**REALIZZAZIONE NUOVO IMPIANTO DI
OSSIDAZIONE ANODICA**
ditta Volpato Industrie Spa

**Allegato09 – relazione integrativa
scarico acque meteoriche**

RELAZIONE INTEGRATIVA DI PROGETTO
RETI DI SCARICO ACQUE METEORICHE

OGGETTO: Parere per la realizzazione
 di ampliamento capannone
 industriale in Comune di
 Spresiano.

Figura 8 - Planimetria dello stato di progetto

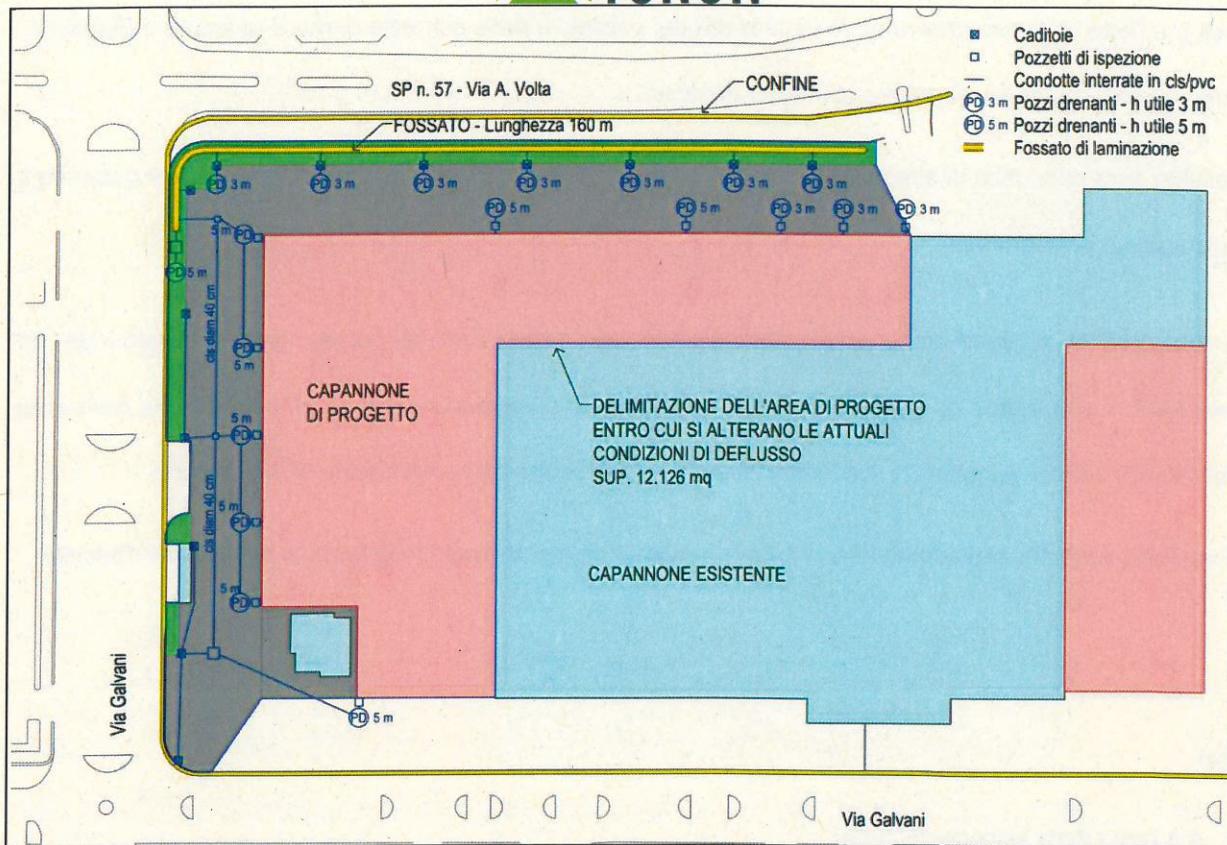
- dei lotti attigui (ripristino arginelli, mantenimento scoli, ecc.);
4. per quanto riguarda lo smaltimento delle acque meteoriche derivanti dalle nuove superfici impermeabilizzate a seguito degli ampliamenti in progetto, al fine di non aggravare le condizioni idrauliche dei canali ricettori e di ridurre la quantità d'acqua di scarico, si comunica che le misure di mitigazione descritte nella Relazione Tecnica dell'ing. Renato Tonon (19 pozzi perdenti di diametro 1,5 m di cui 10 profondi 3 m e 9 profondi 5 m e un fossato drenante avente sezione trapezoidale con lunghezza di circa 160 m con volume netto disponibile pari a 134 mc) risultano adeguate a garantire l'invarianza idraulica dell'intervento;

5. i pozzi perdenti dovranno essere rinfiancati con materiale ghiaioso grossolano privo di fino, posti ad una distanza reciproca non inferiore a 20 metri;

6. si raccomanda una particolare cura nella pulizia periodica dei suddetti pozzi perdenti, al fine di rimuovere il materiale fine e garantire così la capacità disperdente del sistema nel tempo. In proposito si suggerisce la posa in opera, a monte di ogni perdente, di un pozzetto dissabbiatore per la trattenuta del materiale fino;

7. si ricorda che, ai sensi della vigente normativa (D. Lgs. n° 152/06 e Piano Regionale di Tutela delle Acque), le acque di prima pioggia provenienti dal dilavamento di strade, piazzali e parcheggi non possono essere smaltite direttamente nel sottosuolo ma vanno preventivamente trattate in un apposito manufatto disoleatore/dissabbiatore, opportunamente dimensionato, e/o recapitate in un corpo idrico superficiale o in fognatura.
